OFÍCIO Nº 37919/2023/MCOM

Assunto: Resposta ao Ofício 1ª Sec/RI/E/nº 457, de 2023 - Requerimento de Informação (RIC) nº 2720/2023.

MINISTÉRIO DAS COMUNICAÇÕES
Secretaria de Telecomunicações
Departamento de Política Setorial
NOTA INFORMATIVA Nº 2380/2023/MCOM

Nº do Processo: **53115.029476/2023-04**
Documento de Referência: **Despacho (11210035)**
Interessado: **Comissão de Fiscalização Financeira e Controle**
Nº de Referência: **Requerimento de Informação (RIC) 2720/2023 - CFFC (11208767)**
Assunto: **Requerimento de Informação (RIC) nº 2720/2023**

Figura 3 - PARQFOR, Cable Landing Stations e Data Centers

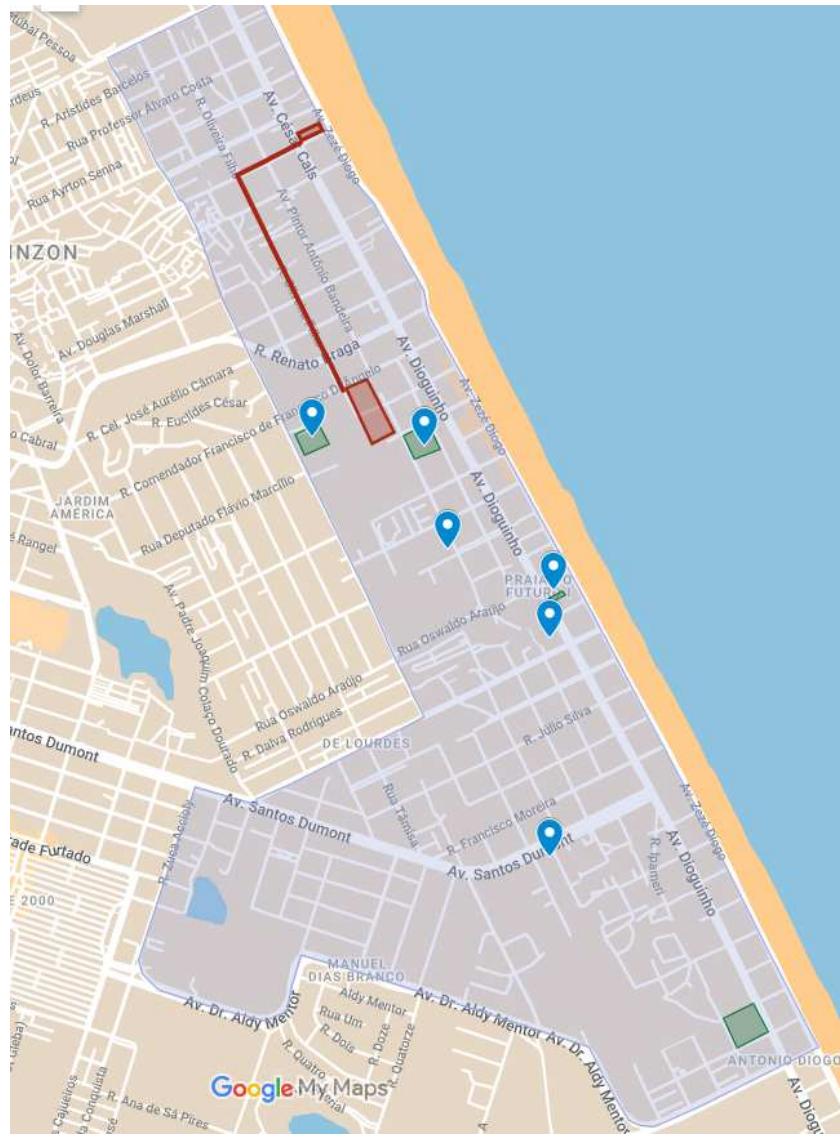
3.113. Importa destacar, portanto, que os 16 (dezesseis) cabos atracados na cidade de Fortaleza, bem como as diversas instalações de Cable Landing Stations e Data Centers, conforme Figura 3 abaixo, compõem um *cluster* de negócios primeiramente favorecido pela posição geográfica da cidade e depois incentivado por políticas públicas estaduais e municipais.

3.114. Na ilustração abaixo está marcada a região do PARQFOR e destacado em vermelho o local da Usina em meio terrestre na atual versão de projeto. Também é possível verificar a vizinhança com dois data centers ligados à operação dos cabos submarinos:
